PREVOST

BULLETIN DE GARANTIE

BG15-10

DATE :	AVRIL 2015	SECTION : 01 - Moteur
EXPIRATION:	AVRIL 2017	
SUJET :	INSPECTION ET REMPLACEMENT DU JOINT FLEXIBLE DE REMPLISSAGE D'HUILE

Figure 1

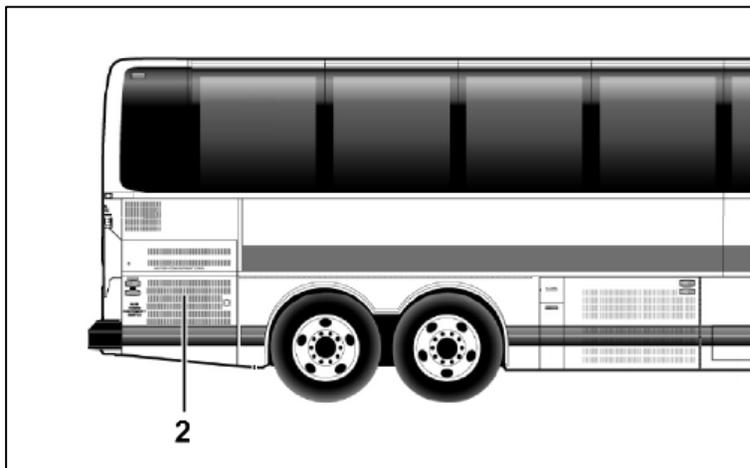
- A. Ouvrir la porte du compartiment moteur du côté trottoir du véhicule (Item 2, Fig. 1)
- B. Effectuer une inspection visuelle de la section inférieure du tube de remplissage d'huile moteur. (Fig. 2) Le boyau connectant le tuyau de métal au carter d'huile devrait être de couleur verte ou bleue. (Fig 3 & 4)
- C. Si le boyau est fait d'un matériel noir (EDPM), effectuer le remplacement selon la partie **B** ci-bas. Sinon, le bulletin est terminé.

Figure 5

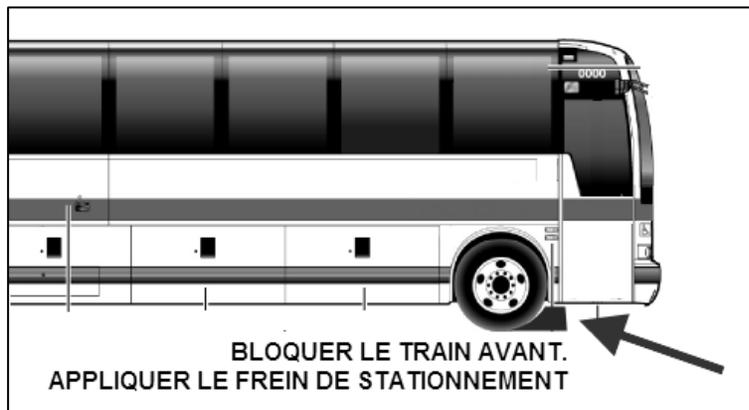
- 1) Appliquer le frein de stationnement et bloquer les roues avant. (Fig. 5)
